Numéro de dossier : 24012_AC0185_141856 Numéro de contrôle: VENTE_AC0185_149715		Commune : Archignac
 <b>PAYS DE FÉNELON</b> EN PÉRIGORD NOIR Communauté de communes	<b>RAPPORT DE VISITE</b> <b>VERIFICATION DE FONCTIONNEMENT ET D'ENTRETIEN</b> <b>DE L'INSTALLATION</b> <b>D'ASSAINISSEMENT NON COLLECTIF (ANC)</b>	<b>Le Service Public</b> <b>de l'Assainissement</b> <b>Non Collectif</b> <b>(SPANC)</b>

<b>&gt; Parcelle - Adresse Installation</b>	
<b>Section et Numéro :</b> AC0185	<b>Commune :</b> Archignac
<b>Adresse :</b> LA CONTIE

<b>Date du contrôle :</b> 14/12/2022	<b>Technicien :</b> Johan Ajreault
<b>Conditions météo :</b> Temps sec	
<b>&gt; Personne rencontrée</b>	
<b>Type de personne :</b> Propriétaire	<b>Nom :</b> Vereenooghe
<b>Détails / courriel :</b> <a href="mailto:stefaan.vereenoooghe@gmail.com">stefaan.vereenoooghe@gmail.com</a>

<b>&gt; Avis</b>
<b>Avis de la collectivité:</b> Installation non conforme
<b>Délai en cas de demande de mise en conformité:</b> 4 ans (à compter de la date de la dernière visite) ou 1 an (si vente)

le Bac à graisse TP: 1

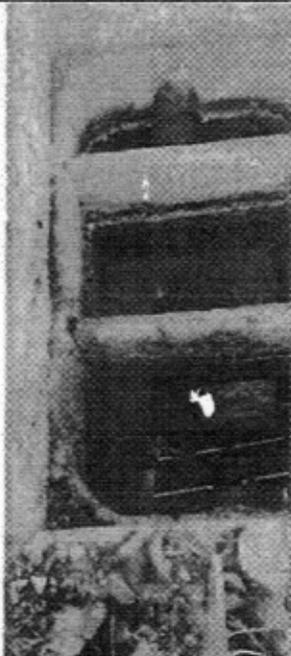
- Existence d'un bac à graisse ? **Oui**
- Volume (m³): **0.2**
- Est-il accessible ? **Accessible**
- Matériau du bac à graisse : **Béton**
- Nature des eaux usées raccordées à la filière : **Eaux Ménagères Cuisine**
- Quel est le niveau des graisses ? **Faible**
- Distance entre bac et habitation(m) ? **2**
- Présente-t-il des signes d'altérations ? **Non vérifiable**

**SCHEMA DU DISPOSITIF**

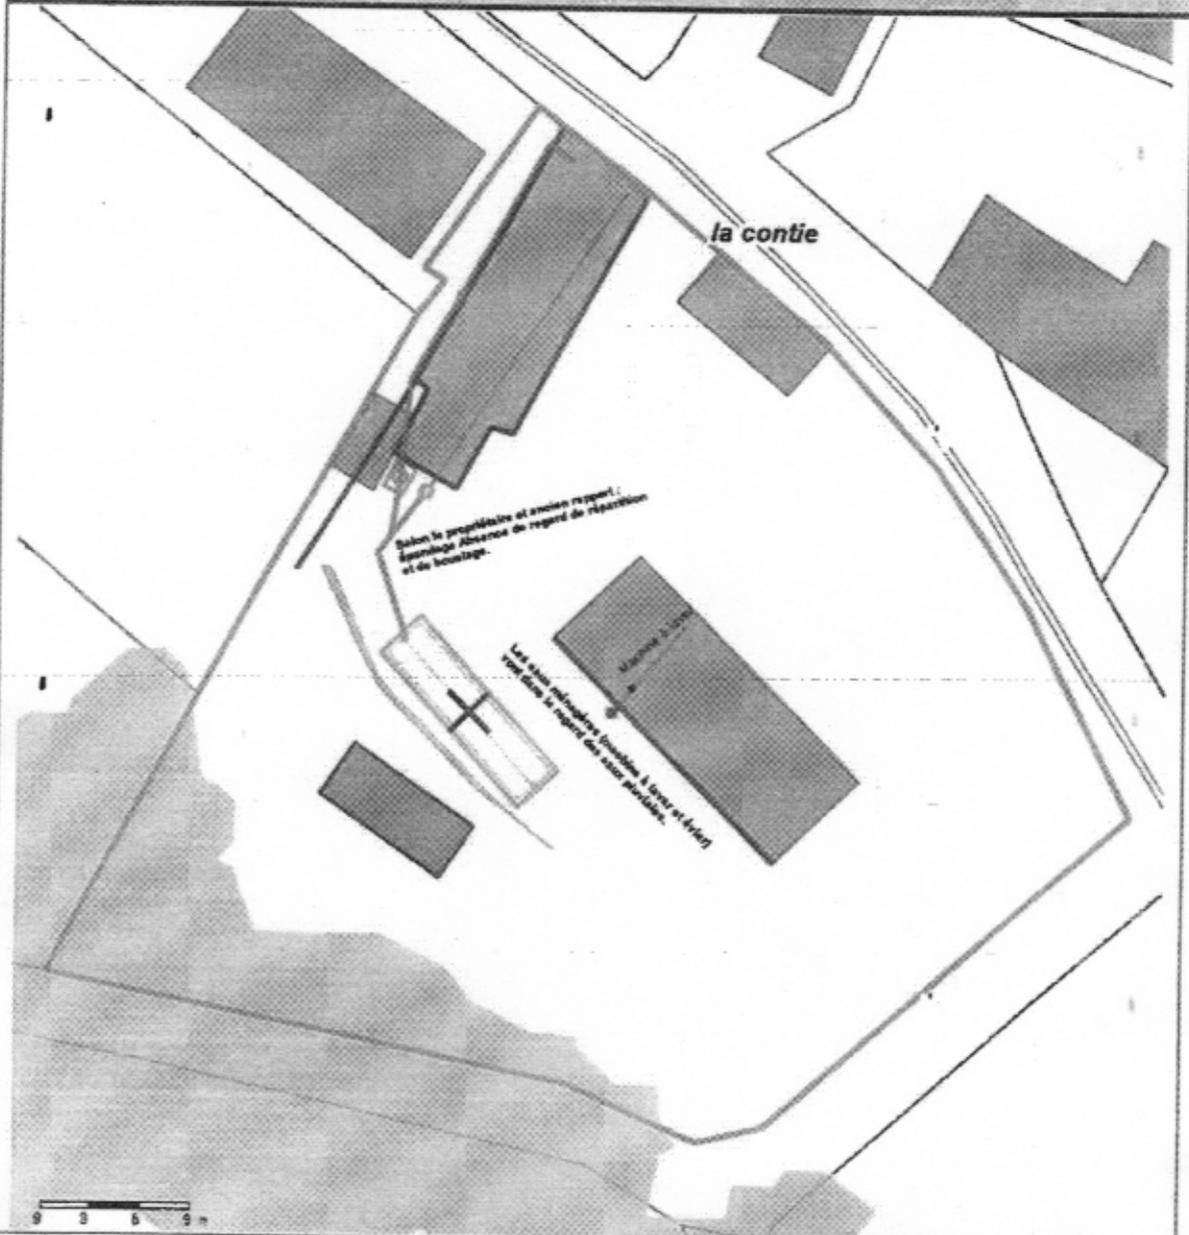
• Détails dysfonctionnements : Absence de regard de bouclage et de répartition probant l'existence du système de traitement mis en place.

Le jour de la visite, aucun regard de répartition et/ou de bouclage n'a permis de vérifier les dimensions ainsi que l'état de fonctionnement et d'entretien du système d'épandage situé après la fosse septique et le bac à graisses. Les regards du système d'épandage devront être découverts afin de s'assurer du bon dimensionnement de l'installation ainsi que de son fonctionnement. A défaut, un nouveau système de traitement (type lit d'épandage à galets, filtre à sable...) devra être installé afin de garantir le traitement correct des effluents. Une partie des eaux usées est acheminée vers les eaux pluviales. Cela est strictement interdit. Il est nécessaire de traiter l'intégralité des eaux usées (eaux ménagères et eaux vannes) par système d'assainissement non collectif conforme.

Mettre en place un fosse toutes eaux de 3 000 litres

Mettre en place une ventilation primaire et secondaire

Mettre en place des tranchées d'épandages ( 3\*15 m) avec un regard de répartition et de bouclage.

Raccorder la canalisation de la buanderie au système assainissement non collectif.
